3号機 PCV水位低下に向けた検討状況について

2020年10月19日

東京電力ホールディングス株式会社

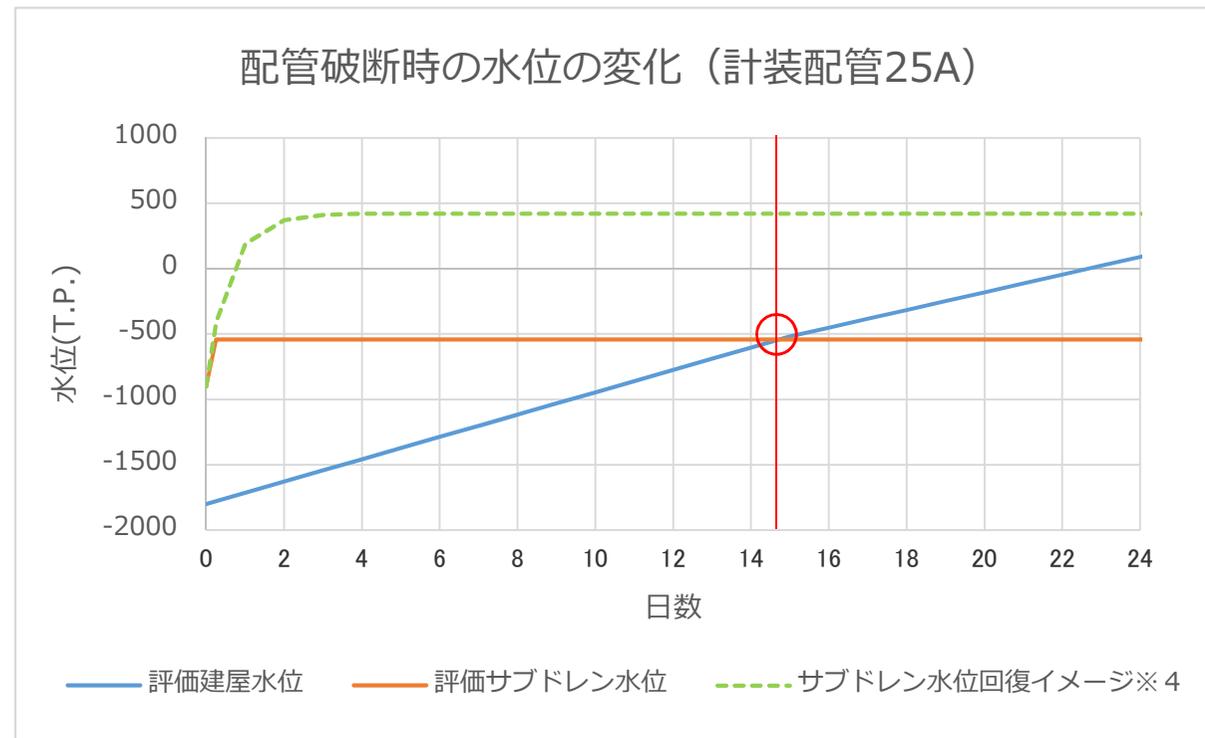
【監視評価検討会コメント】

- 第69回：2020年度ではサブドレン水位がかなり低下している状態でもサブプレッションチェンバ内包水流出時に水位逆転させないようにすること。
- 第78回：3号機サブプレッションチェンバ内滞留水の漏えいリスクについて、サブドレン水位を低下させた場合の評価及び対応について検討すること。

【コメント回答】

- 第78回監視評価検討会において、S/C接続配管破断時の条件を想定し、建屋水位とサブドレン水位の逆転に至るまでの期間を評価。
- 上記コメントを踏まえ、タービン建屋ドライアップ時で同様の評価を行い、水位逆転に至るまでの期間を再評価。

水位逆転に至る期間	建屋水位	サブドレン水位
第78回	約20日	T.P.-1550	T.P.-150
今回	約14日	T.P.-1800	T.P.-900

- 水位逆転に至る期間は、サブドレンと建屋の水位差に依るところが大きいですが、タービン建屋ドライアップ時の水位差においても、機動的対応により水位逆転を防止することは可能と想定。

ドライアップ時の水位において、S/C接続配管破断時の建屋水位及びサブドレン水位を以下の条件で評価した場合、水位逆転に至るまで**14日程度**を要することを確認。
